Entscheid Nr. 24

Politische Gemeinde Hohentannen Zonenplanänderung Kiesabbau II Gestaltungsplan Kiesabbau II Teilweise Ausserkraftsetzung Gestaltungsplan Kiesabbau I

Art. 7 SBV

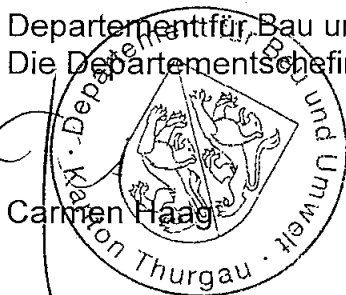
Im Hinblick auf die zulässigen Abbaukoten ist festzuhalten, dass die gesetzlichen Bestimmungen einen Mindestabstand von 2 m über dem natürlichen, zehnjährigen Grundwasserhöchstspiegel verlangen (Anhang 4 Ziff. 211 Abs. 3 GSchV, vgl. Wegleitung Grundwasserschutz, Kap. 3.2, S 57). In den SBV wird dagegen von 3 m Mindestabstand über dem mittleren Grundwasserstand gesprochen. Daraus kann ein Konflikt entstehen, wenn die Grundwasserstände starken Schwankungen unterworfen sein sollten. Es ist sicherzustellen, dass die gesetzlichen Mindestanforderungen jederzeit eingehalten werden. Art. 7 wird deshalb mit einem Hinweisvermerk versehen.
